SIFRACO

**Carrière sur les communes de
MIOS et LE BARP**

**Rapport de l'inspection des installations classées
à la
Commission Départementale de la Nature, des
Paysages et des Sites**

1.1. Conditions actuelles d'exploitation

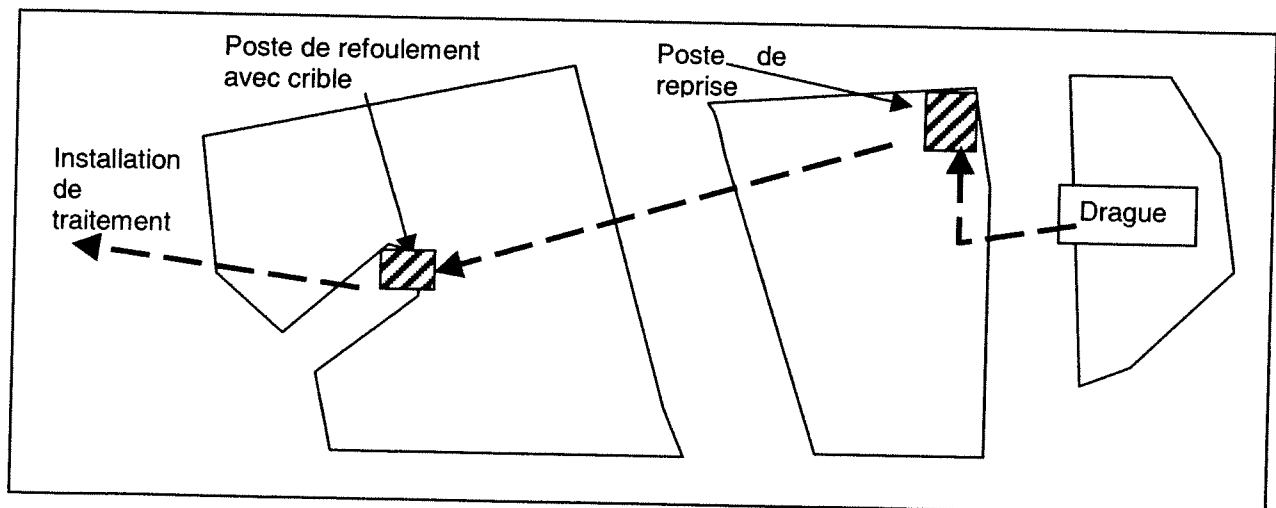
Le poste de reprise est constitué d'un stock sous eau dans la partie médiane de la zone d'extraction alimenté directement par la drague. Une pompe située à la base du stockage sous eau envoie le sable vers l'installation de refoulement qui dispose d'un crible et d'une pompe de reprise. Les matériaux sont ensuite dirigés vers les installations de traitement, une restitution de l'eau du transport est assurée afin de conserver un équilibre des niveaux hydrauliques.

1.2. Modification envisagées

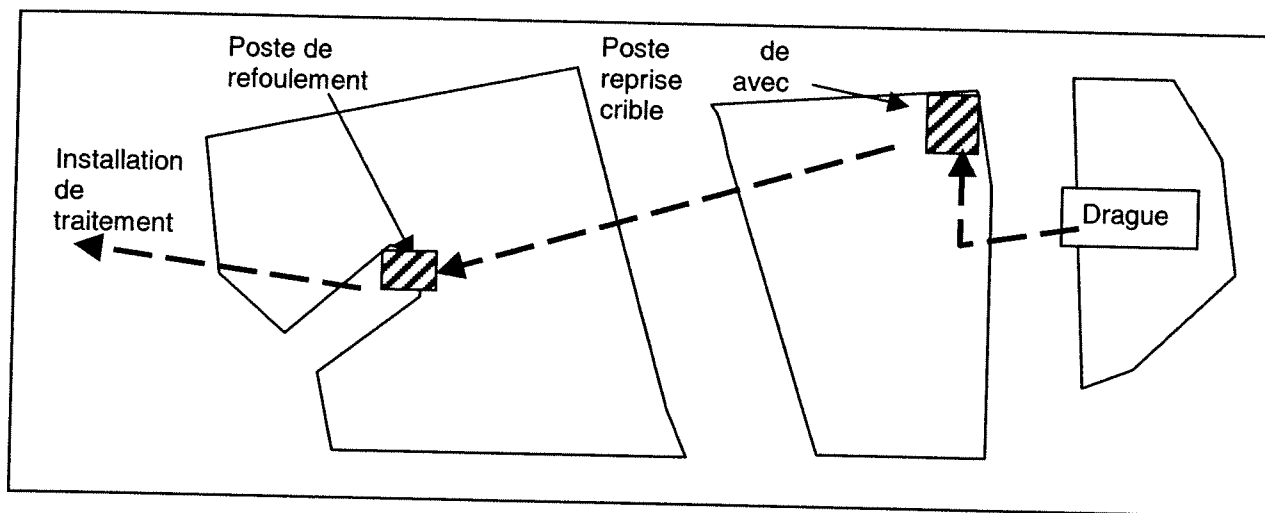
Le poste de reprise est constitué d'un crible et d'un stock hors d'eau d'une hauteur de 20 m maximum. Le sable stocké est remis en pulpe dans une cuve de dilution afin de maîtriser la concentration de sable dans le flux d'eau de transport.

Cette pulpe est dirigée vers le poste de reprise qui permet de maintenir la pression pour le transport des matériaux jusqu'aux installations de traitement.

Concentration de sable (en moyenne)	Quantité transportée de sable	Consommation d'eau de transport par an
Stock sous eau	12 %	12 m ³ pour 88 m ³ d'eau	1,66 Mm ³
Stocke hors d'eau	20 %	20 m ³ pour 80 m ³ d'eau	0,91 Mm ³

Les modifications des conditions d'exploitation permettent d'améliorer de manière significative la consommation en eau nécessaire pour le transport des matériaux et de limiter ainsi les flux d'eau dans le cadre du maintien de l'équilibre hydraulique des différents bassins de la carrière.

Les nuisances générées par les modifications sont essentiellement visuelles. Toutefois la présence d'écrans boisés à proximité et l'implantation du stock au plus près de la zone d'extraction (éloignement des voies de circulation et des zones habitées) limitent l'impact visuel.
